**BOLETIN
DE SERVICIO**

BS 019 252

FECHA	GRUPO	NRO.	VERSIÓN	PÁGINAS
15-05-2025	252	BS 019 252	1	3
ASUNTO	Rotura en soporte y abrazadera del silenciador del tubo de escape			TIPO
				Correctivo
CHASIS INVOLUCRADOS	MODELO	VERSIÓN	DESDE	HASTA
Todos	DFL1160	VR270	Mayo 2025	-

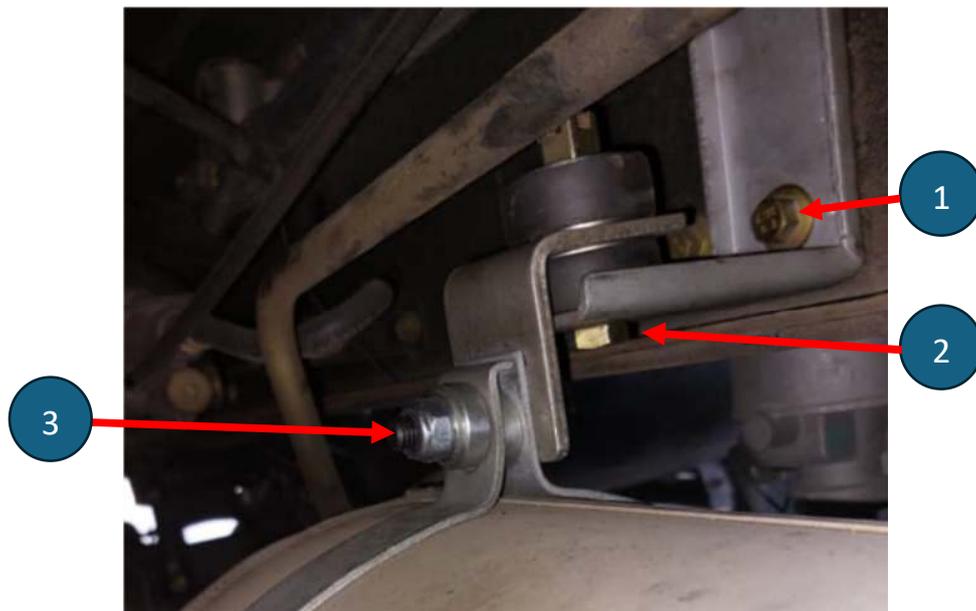
En los vehículos Dongfeng, modelos VR270 puede presentarse desprendimiento del soporte y abrazadera del silenciador del tubo de escape, debido a fractura del material por vibraciones.

Debido a la rigidez de instalación del silenciador, las piezas descritas, que fijan este componente al chasis, terminan siendo afectadas por fatiga del material, presentando evidentes roturas.

1. Reparar el soporte del silenciador.

En este caso, la acción correctiva es la siguiente:

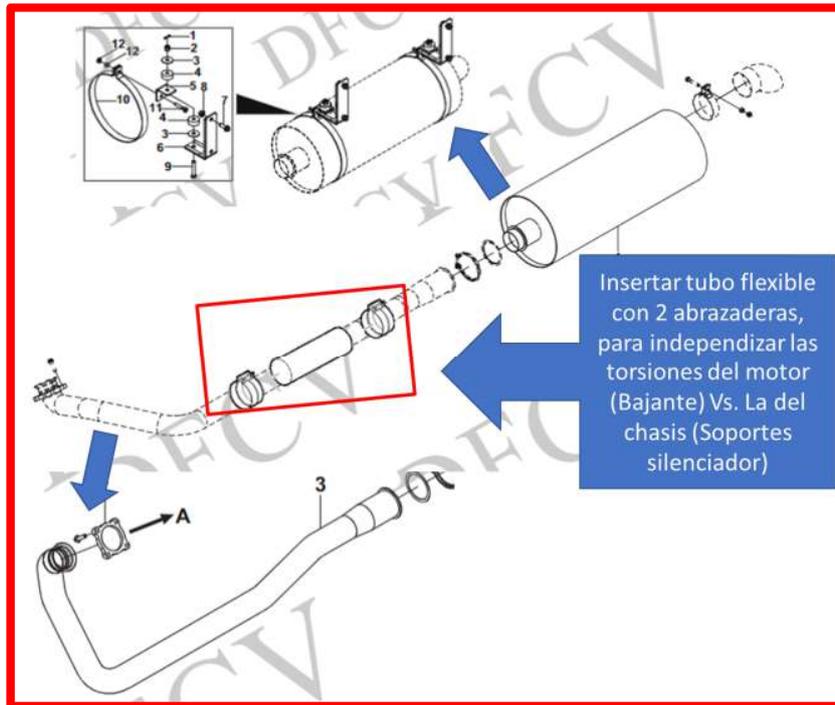
2. Sustituir la abrazadera del silenciador.

Pares de Aprite

1. Tornillo de soporte al chasis: 89 Nm
2. Tornillo de unión abrazadera-soporte del silenciador: 51 Nm
3. Tornillo de abrazadera del silenciador: 19 Nm

Se sugiere opcionalmente colocar la abrazadera que suministra el proveedor "EL TEIDE", con numero de parte AB-0015, TIPO Abrazadera 4.
